2024年5月

**「カートリッジヒータ先端部加熱タイプ -L寸・W数・フランジ選択-」仕様
変更のご案内**

カートリッジヒータ先端部加熱タイプ -L寸・W数・フランジ選択- MTCHN、MTCHA、MTCHB

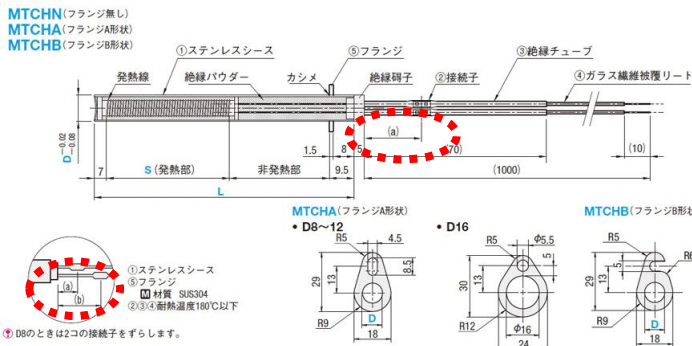
絶縁碍子から接続子までの寸法表記に誤りがあったため、表記を修正いたしました。

【変更前】

・絶縁碍子から接続子の寸法
22 mm

【変更後】

・寸法表記を (a) (b) に変更
・D寸毎の同寸法を規格表記載

※左記は変更後の外形図です
